Urgent – Action Corrective de Sécurité

Systèmes de radiologie intra-orale Kodak 2100 et Kodak 2200

FSCA MA-2013-0037

Modification de l'appareil

<p>Pièce à contrôler</p> <p>Identification du numéro de série</p>			
<p>Identification de l'appareil</p>	 <p>Correct</p>	 <p>Contactez le distributeur</p>	 <p>Contactez le distributeur</p>

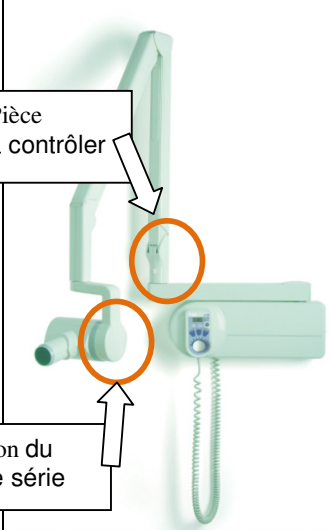
Carestream a identifié un problème dans le processus de fabrication au cours de la période mentionnée ci-dessus, qui pourrait entraîner une défaillance précoce de la pièce qui permet l'articulation du bras par rapport au support. La défaillance n'est pas immédiate et est normalement remarquée par l'utilisateur avant que le bras ne tombe. En cas de chute, il existe un risque de blessure par impact du patient ou de l'utilisateur.

Carestream recommande aux utilisateurs d'inspecter régulièrement leurs appareils à l'aide des illustrations ci-dessous afin de vérifier l'absence de défaillance du bras. Un technicien de maintenance de votre distributeur vous rendra visite pour faire une inspection détaillée et effectuer une modification pour corriger le problème. Si l'appareil présente des premiers signes de défaillance lors de l'inspection, veuillez interrompre son utilisation et contacter immédiatement votre distributeur.

Carestream effectue une action corrective de sécurité afin que chaque appareil de la période concernée soit inspecté sur place par un technicien et modifié.
